浄化ユニット処理水直接散水の運用追加について

2020年2月5日

東京電力ホールディングス株式会社

1. 現状の散水方法と変更後の散水方法

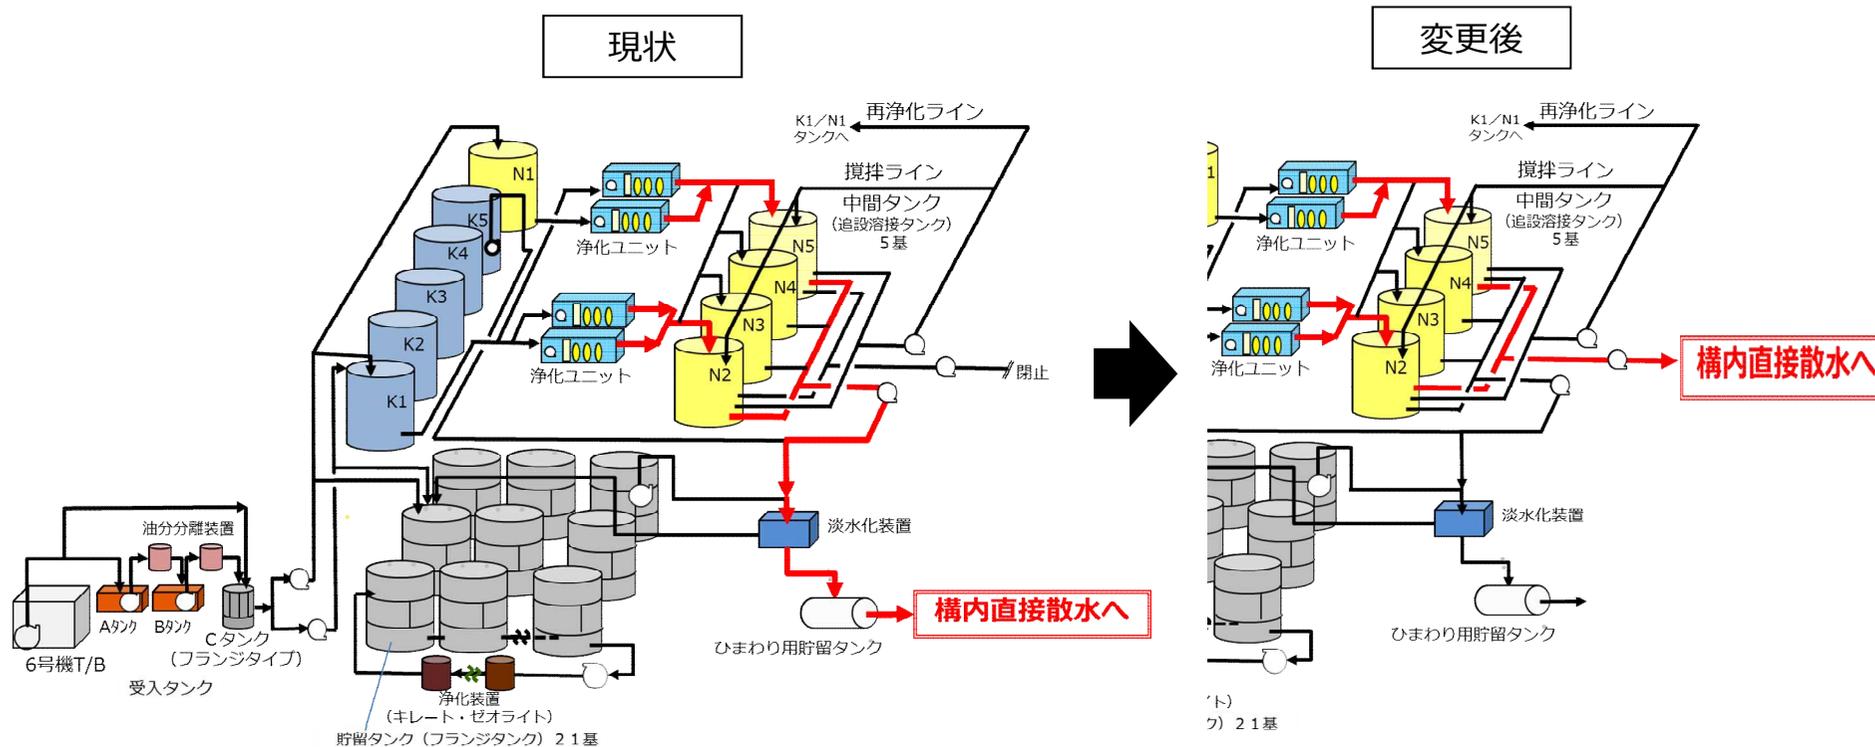
- **変更後の5/6号機滞留水処理の運用について**
- 通常は、浄化ユニットでの処理・散水を実施する。
- 淡水化装置は、浄化ユニット処理水が散水基準を満たさない場合のバックアップ及び貯留タンク内の滞留水（メガフロートバラスト水含む）の処理を実施する。
